Neugestaltung der Hauptstraße in Neubiberg

Ergebnisprotokoll		
Agenda 21 AK Ortsentwicklung und Verkehr	Sitzungsleiter: Thomas Maier	Version 1: 25.10.2007 Version 2: 04.12.2007 Version 3: 13.12.2007
Teilnehmer : Fr. Hirschfeld, Hr. Böhringer, Hr. Schmid, Hr. Niggel, Hr. Hohenegger, Hr. Riedner, Hr. Gränzer, Hr. Schnitker, Hr. Maier

Unser **Fazit** zur Vorplanung der Fa. BPR:

1. **Fahrbahn:**

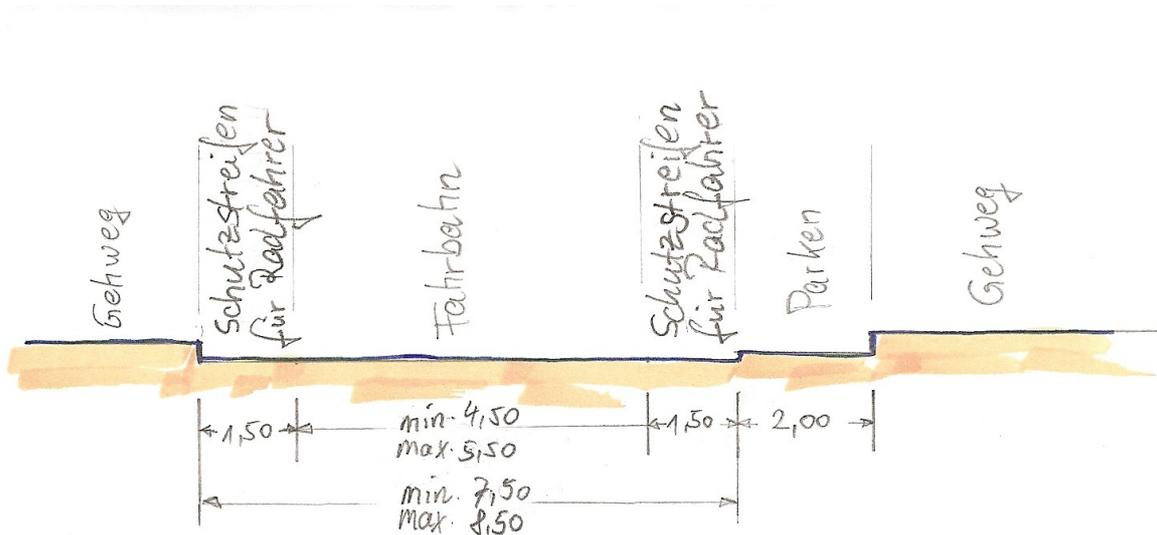
Die geplante Fahrbahnbreite von 6,50 Meter reicht nicht aus, um Fahrzeuge und Radfahrer gleichberechtigt aufzunehmen.

Radfahrer sollen sich im Fahrbahnbereich bewegen.

Wir fordern eine Umgestaltung der Fahrbahn auf mind. 7,50 bis max. 8,50 Meter Breite, aufgeteilt in:

- Fahrbahn der Fahrzeuge von mind. 4,50 bis max. 5,50 Meter
- beidseitige Schutzstreifen für Radfahrer von jeweils 1,50 Meter

Dabei sind die Schutzstreifen für Radfahrer farblich (rot) unterschiedlich mit weissen unterbrochenen Trennstreifen zur Autofahrspur auszuweisen.

2. Geschwindigkeit

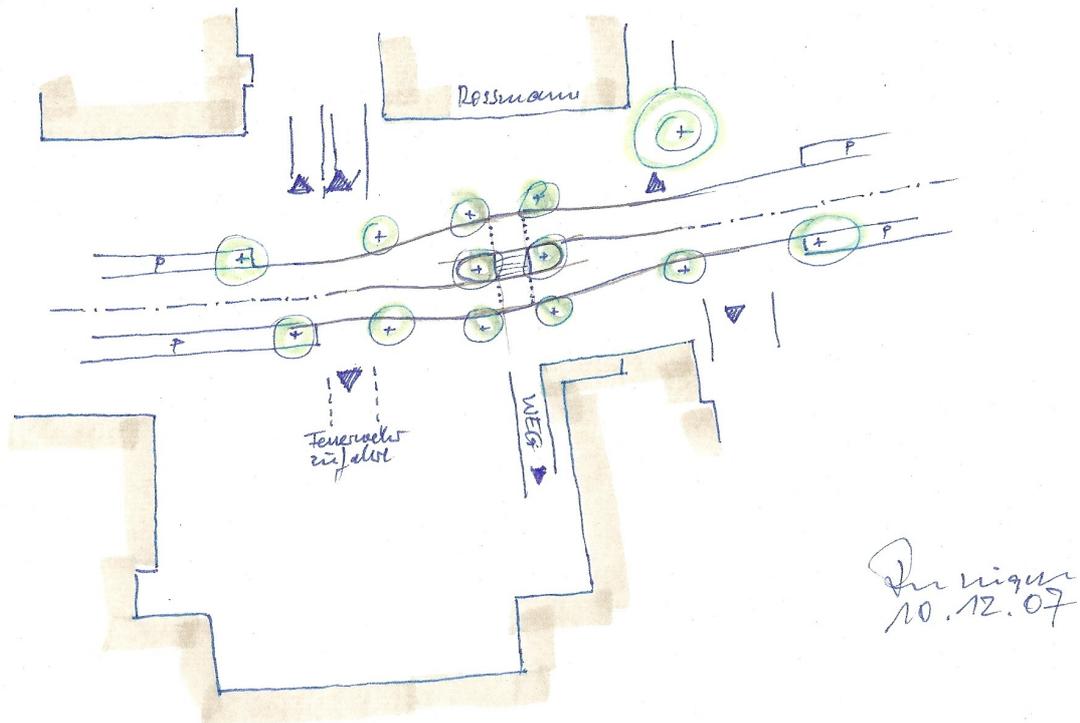
Die Geschwindigkeit der Autofahrer (vornehmlich außerhalb der Geschäftszeiten) wird durch die jetzigen Überlegungen nicht reduziert. Auch ein Aufstellen von Schildern (z.B. Tempo 30 zeitlich beschränkt) ist durch mangelnde Kontrolle ziemlich unwirksam, ebenso tempogesteuerte Signalanlagen entlang der Hauptstraße sind durch deren negative Aspekte (Bremsen, Anfahren und damit erhöhte Lärmbelastigung) unbrauchbar.

Nach unseren Vorstellungen sollen Mittelinseln in den Bereichen der Hauptstraße auf Höhe Hausnummern **13, 18, 26/28, 42, 55 68, 76/78b** natürliche Geschwindigkeitshemmnisse darstellen.

Im Bereich der Mittelinseln soll die Baumbepflanzung so verdichtet werden, dass grüne Portale entstehen, um die Geschwindigkeit der Autofahrer zu reduzieren und eine gefahrlose Querung für Fussgänger, Behinderte bieten.

Die bestehenden Signalanlagen werden damit überflüssig.

3. Gehwege

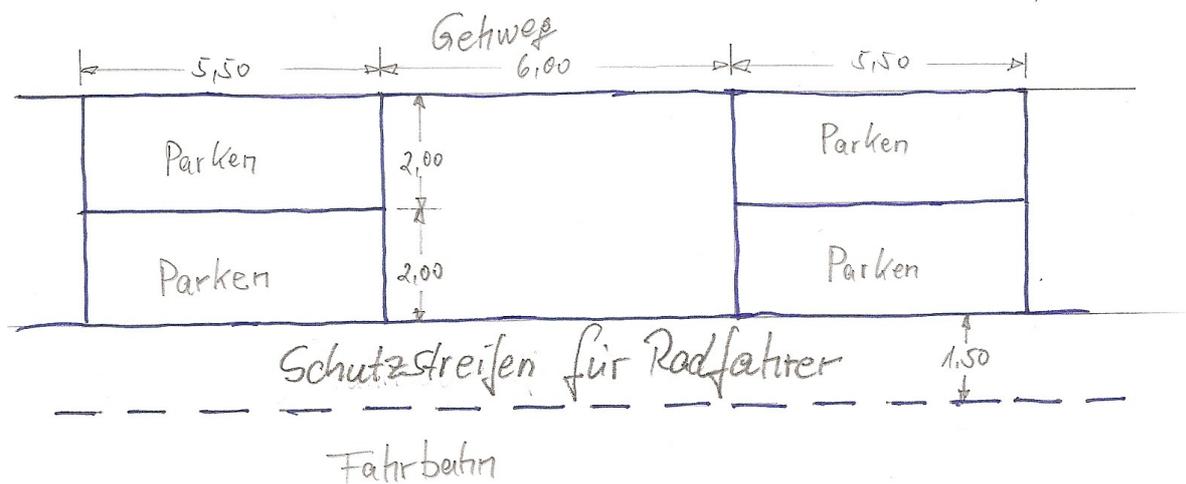
Kombinierte Fuß-/Radwege sind zu unterlassen. Radfahrer sollen die dafür ausgewiesenen Schutzstreifen für Radfahrer benutzen.

5. Einmündungen

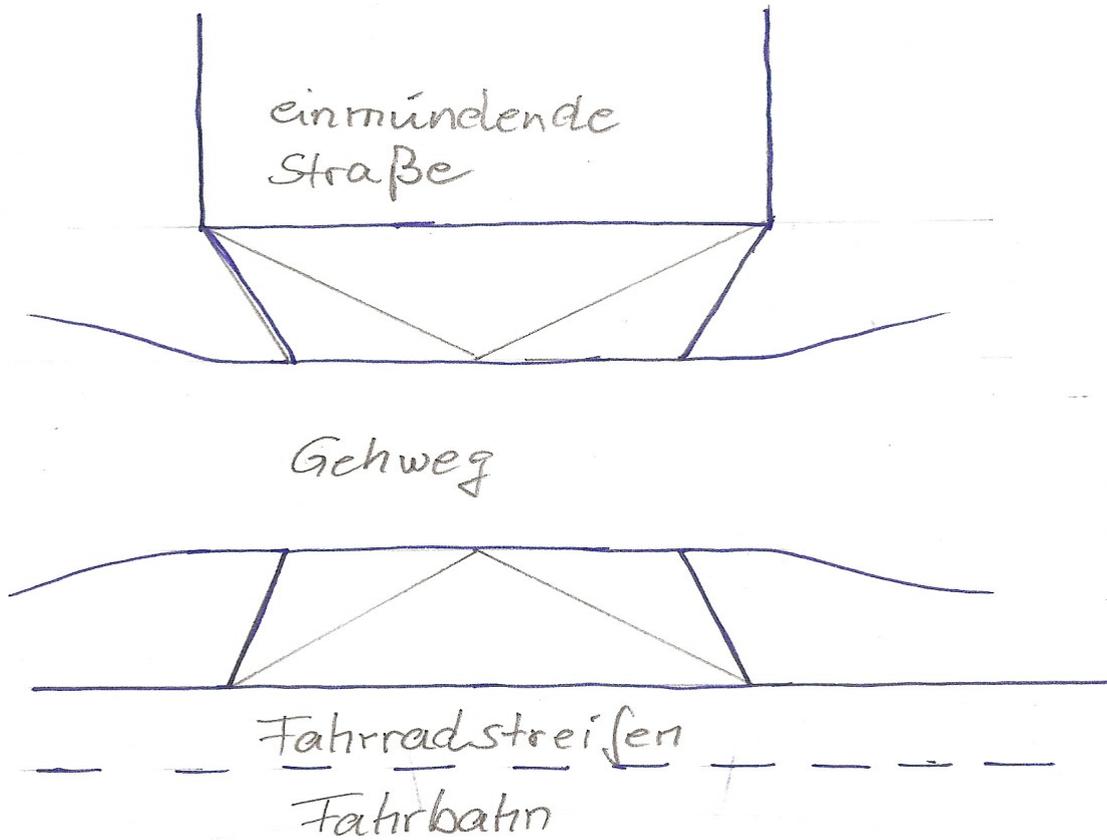
Die niveaugleichen Gehwegüberquerungen bei Strasseneinmündungen sind zu realisieren.
